高浜発電所原子炉施設保安規定変更認可申請書

**高浜発電所 原子炉施設保安規定変更認可申請に係る
審査会合におけるご指摘事項への回答について
(津波警報等が発表されない可能性のある津波への対応)**

審査会合におけるご指摘事項（目次）

2020年12月10日の審査会合における指摘事項回答

図 潮位計のシステム構成図

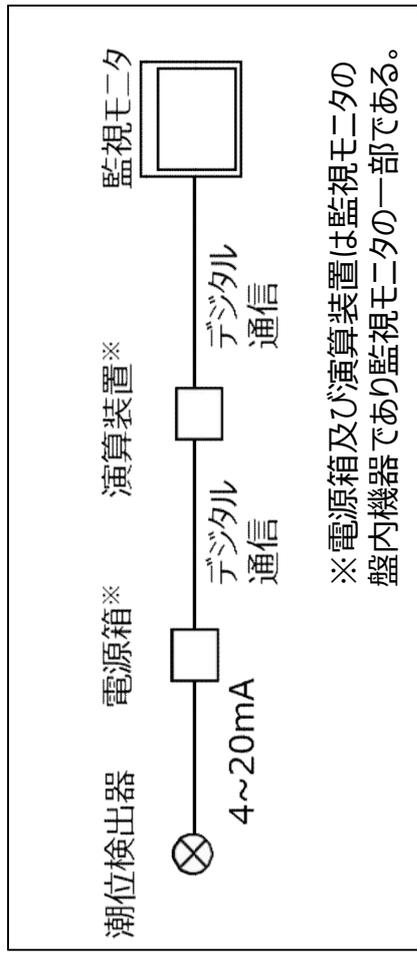
保安規定に記載する潮位計に含まれる構成品（演算装置、モータ、電源）を明確化すること。

- ✓ 潮位計は、システムとして、「潮位検出器」、「電源箱」、「演算装置」、「監視モータ」で構成されている。（下図参照）
- ✓ 保安規定第68条の2において、以下のとおり潮位計の定義を記載し、明確化する。

(1) 当直課長は、モード1、2、3、4、5、6および使用済燃料ピットに燃料体を貯蔵している期間において、1日に1回、ゲート落下機構の電源系および制御系に異常がないこと、ならびに潮位観測システム（**防**護用）のうち潮位計（潮位検出器、監視モータ、電源箱、演算装置）を含む。以下、本条において「潮位計」という）が動作可能であることを確認する。

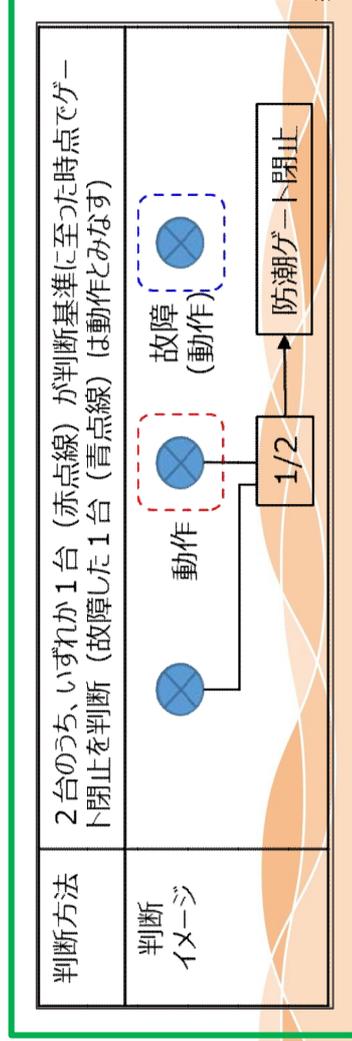
AOT (動作可能な潮位計が2台未満になった場合、12時間以内にモード3、56時間以内にモード5とした後に取水路防潮ゲートを閉止すること) について、参考としたDB設備のAOTも含め、考え方を説明すること。

- ✓ 潮位計がLCO逸脱した場合の要求される措置、AOTを右表に示す。
- ✓ ＜2台の潮位計が動作可能である場合＞
 要求される措置のB.1で、動作不能状態の潮位計を閉止判断基準検知と扱うのは、動作可能な潮位計が残り2台となった場合に、2台中2台の検知による判断については故障による検知失敗の可能性があるため、3台中2台の検知による判断と同等の信頼性を確保するためにこのように扱いとしているものである。(津波の襲来がなければ条件Bでは取水路防潮ゲートを閉止しない。下図参照)

図 津居山潮位概要

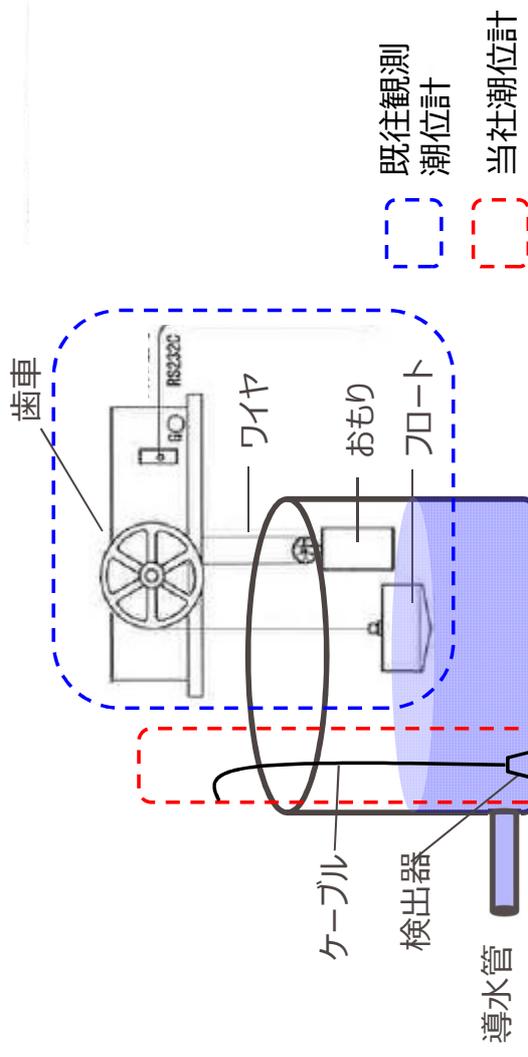
予防保全を目的とした点検・保守を実施する場合等において、「構外の観測潮位に異常がないこと」を確認するが、潮位異常なのか、設備異常なのか明確なのか確認にすること。
 (構外潮位計の種類、故障モード等を踏まえ説明すること。)

- ✓ 予防保全を目的とした点検・保守を実施する場合等において、「構外の観測潮位に異常がないこと」を確認したうえで、作業を実施することとしている。具体的には、作業実施前に**通常の潮汐とは異なる潮位変動及び設備故障がないことを確認**し、各種点検・保守に着手する。
- ✓ 上記を踏まえ、予防保全を目的とした点検・保守を実施する場合の点検時の措置に係る記載を「**構外の観測潮位に通常の潮汐とは異なる潮位変動を示す指示変動がないこと**」と見直すこととする。

津居山の既往観測潮位計はフロート式を採用しており、フロートの浮き沈みによりワイヤが上下し、歯車で水位の変動を検知する。
 また、当社が新たに設置する潮位計は、差圧式を採用しており、水頭圧を測定することで水位の変動を検知する。(右図参照)

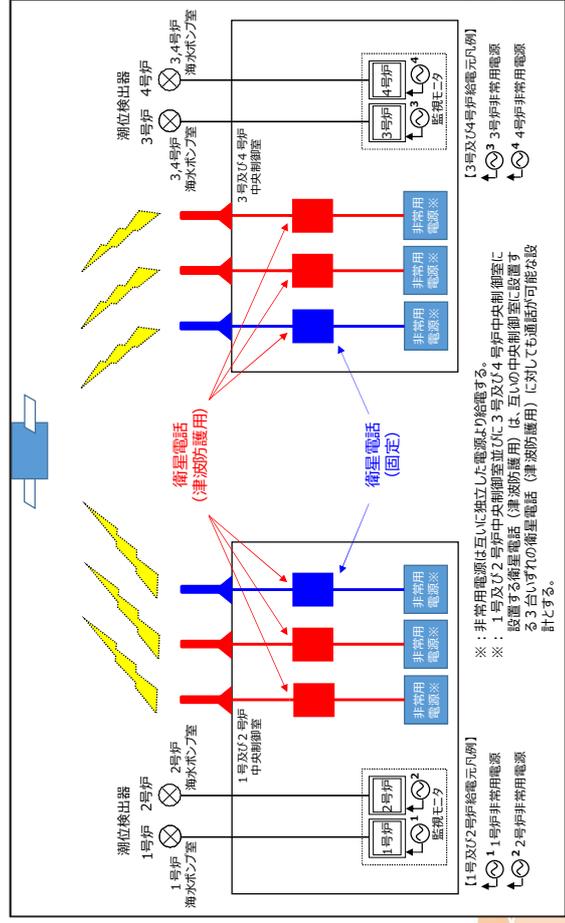
警報なし津波が地震起因でないこと、既存の通信連絡設備も含め、衛星電話（津波防護用）のLCO/AOTを説明すること。

- ✓ 潮位観測システム（防護用）は潮位計、並びに中央制御空間で取水路防潮ゲートの閉止判断を共有するための通信設備である衛星電話（津波防護用）で構成し、津波防護施設として位置付け、安全機能の重要度分類を取水路防潮ゲート（MS-1）と同等としていることを踏まえ、潮位計及び衛星電話（津波防護用）のLCO、サーベイランス、要求される措置及びAOTを設定し、運用・管理する。

- ✓ 衛星電話（津波防護用）の補助設備である保安電話（携帯）、保安電話（固定）及び運転指令設備については、基準地震動に対する耐性は有していないが、津波警報等が発表されない可能性のある津波が地震起因でないこと等を踏まえると、代替手段として有効と考え、保安規定に定めることとする。また、同種の通信機器として衛星電話（固定）も有効である。
- ✓ よって、衛星電話（津波防護用）が LCO 逸脱した場合の要求される措置として、**中央制御室間の連携の容易性の観点から、下表の優先順位により代替の通信手段を速やかに確保**（確保できない場合はプラント停止）する。
- ✓ これにより、中央制御室間で連携できるようにするが、津波防護施設ではないことから LCO 復帰とはせず、衛星電話（津波防護用）を可能な限り短時間で復旧する措置を開始することが必要と考え、動作不能となった設備を「速やかに」復旧する措置を開始することも規定する。
